改善箇所説明図

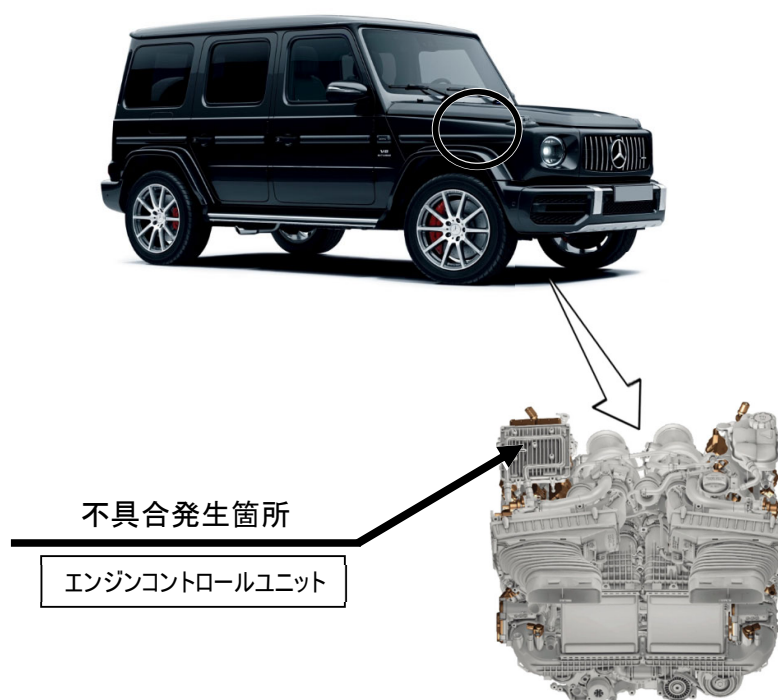
注: は、制御プログラムを書き換える部位を示す。

エンジンコントロールユニットにおいて、制御プログラムが不適切なため、触媒の劣化が適切に検出されないことがある。そのため、正しくエンジン警告灯(MIL)が点灯せず、保安基準に適合しないおそれがある。

全車両、エンジンコントロールユニットの制御プログラムを対策された制御プログラムに書き換える。

識別：車台番号の付近に黄色の識別ペイントを塗布する
